Aufstellung des Bebauungsplanes „Am Hüwel / Seppenrader Bach-Nord“
im beschleunigten Verfahren gemäß § 13 b BauGB

Abwägungstabelle zur frühzeitigen öffentlichen Auslegung
gemäß § 3 Abs. 1 BauGB
und Beteiligung der Behörden und sonstigen Trägern öffentlicher Belange
gemäß § 4 Abs. 1 BauGB
Im Zeitraum vom 22.05.2019 – 24.06.2019

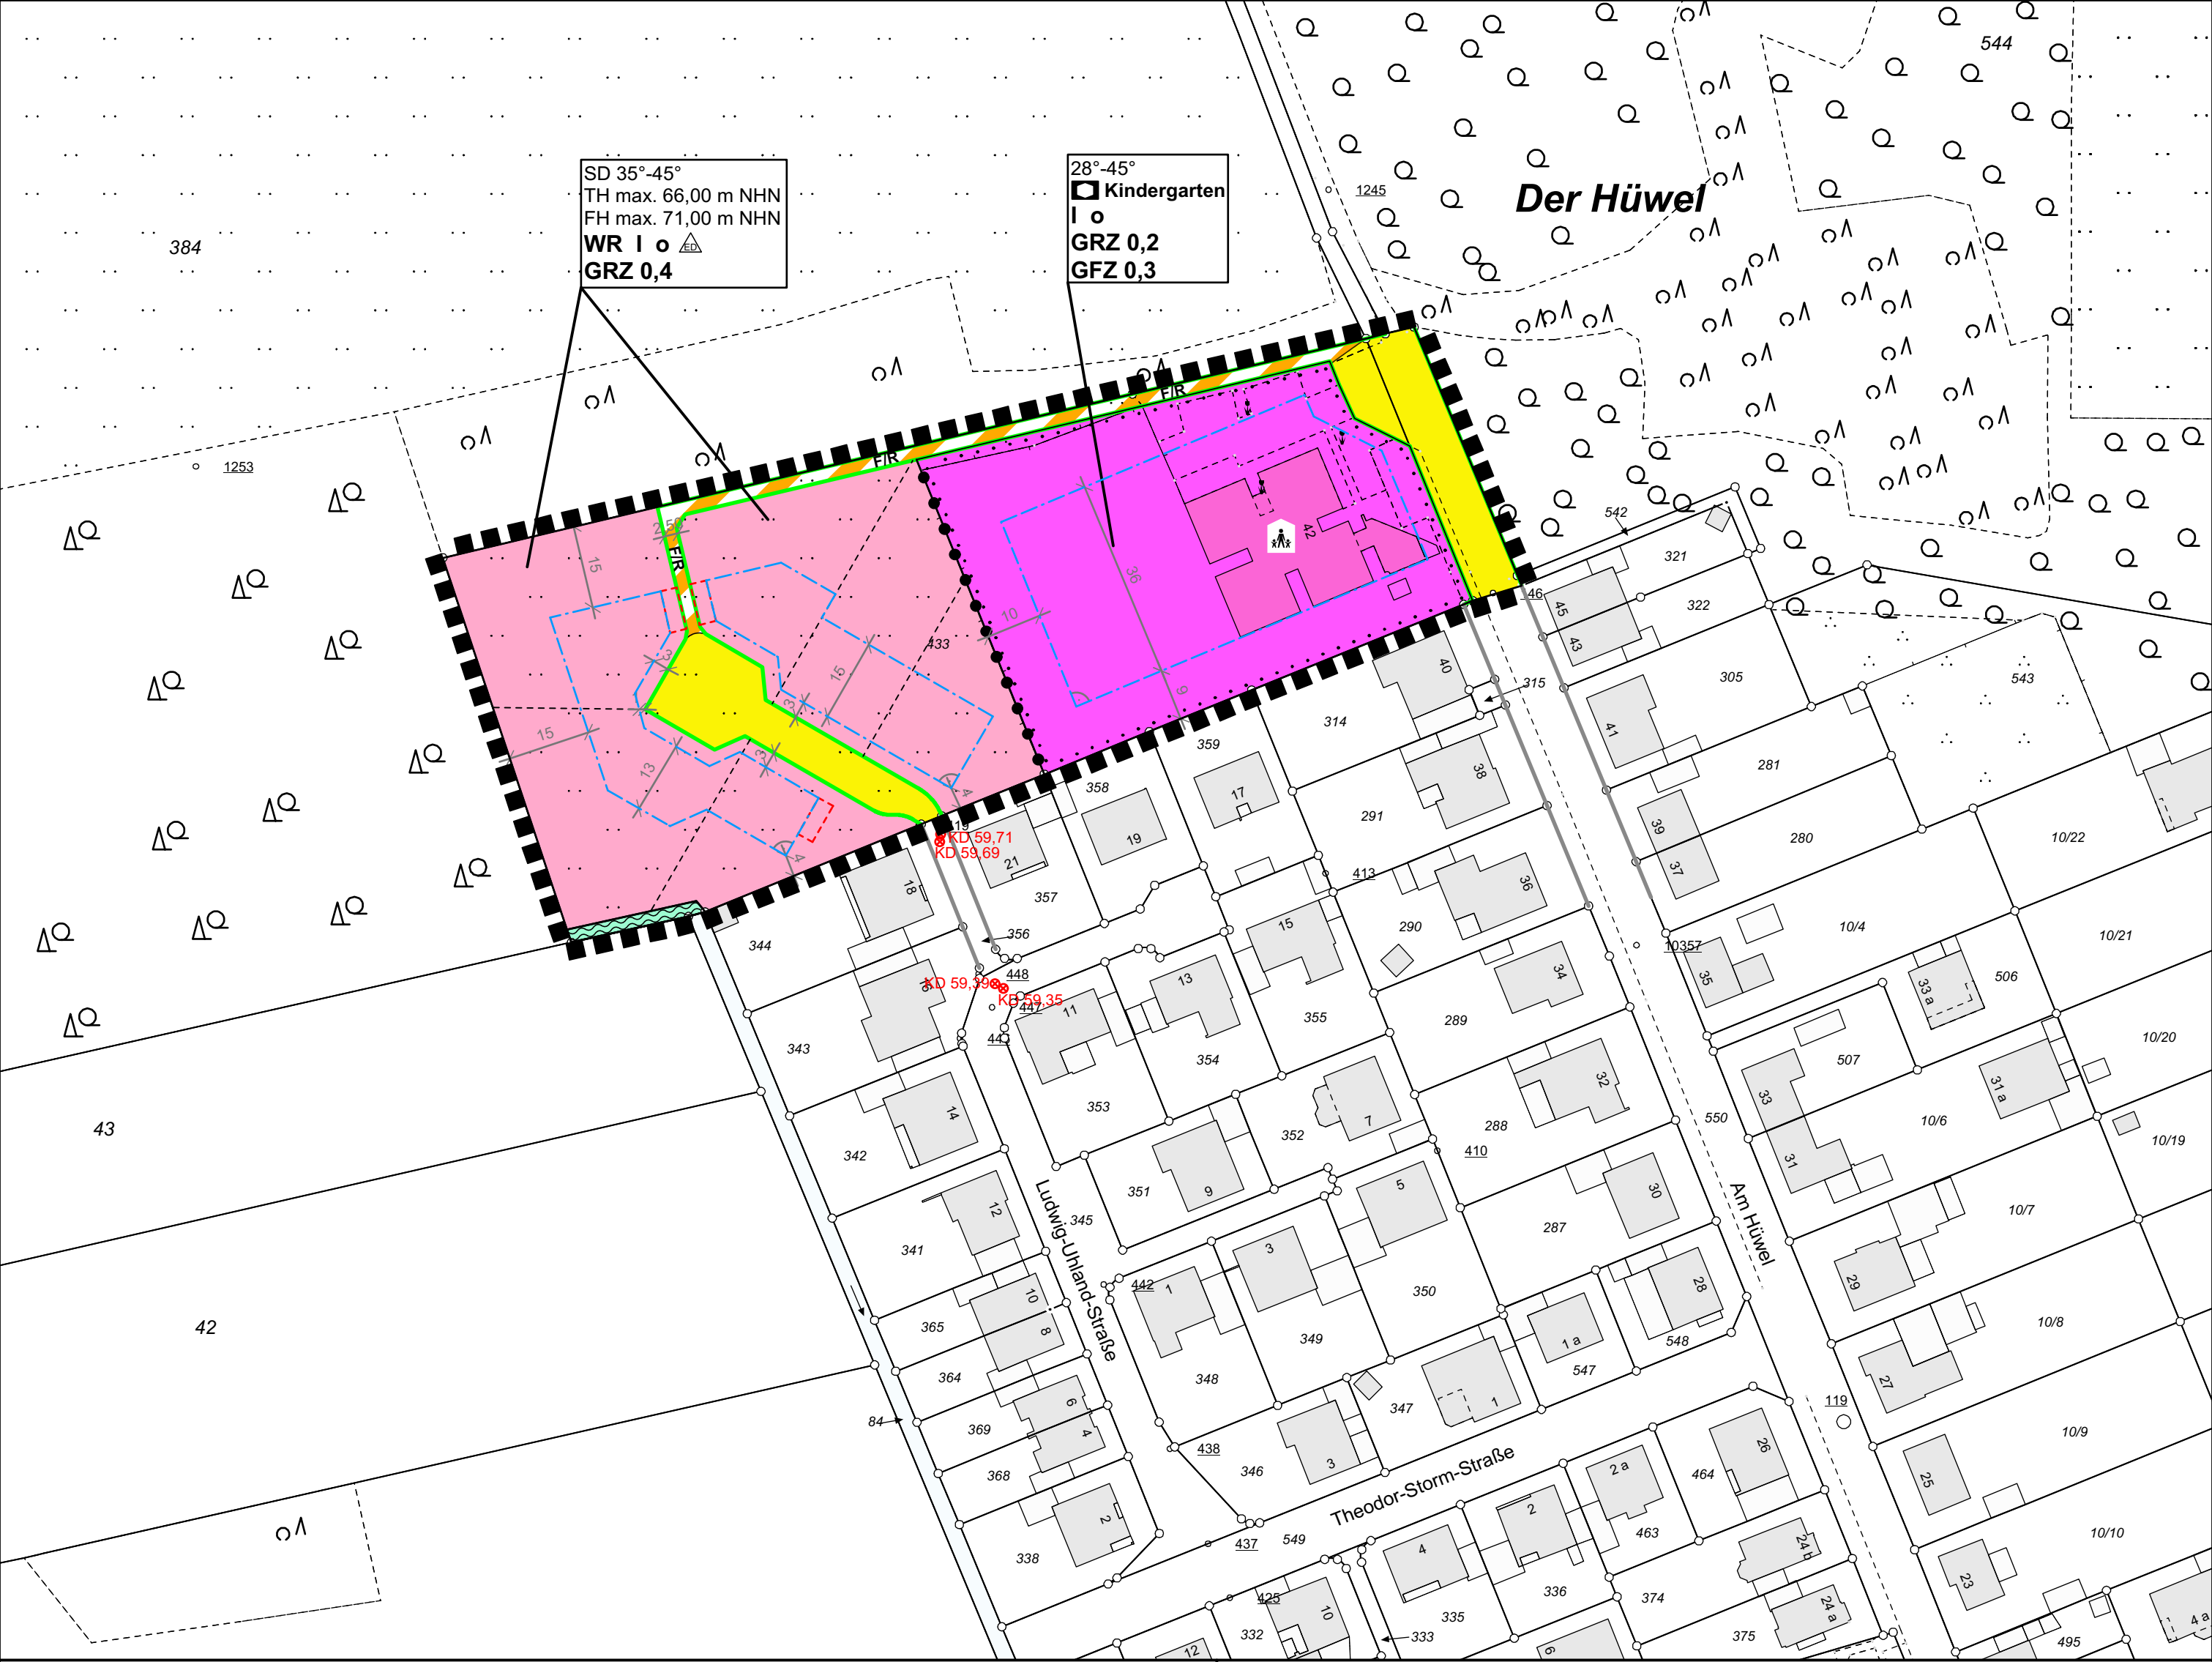
b.2) Bauordnungsrecht ... „Gegen die Aufstellung des o. g. Bebauungsplanes werden keine bauordnungsrechtlichen Bedenken erhoben. Es wird darauf hingewiesen, dass in der gültigen Fassung der Bauordnung 2018 sich	Zu b.2) Dem Hinweis wird gefolgt.

Anregungen, Hinweise und Bedenken	Abwägungsvorschlag
die Rechtsgrundlage für die öffentlichen Bauvorschriften auf § 89 BauO NRW bezieht. Dies sollte im Plan korrigiert werden.
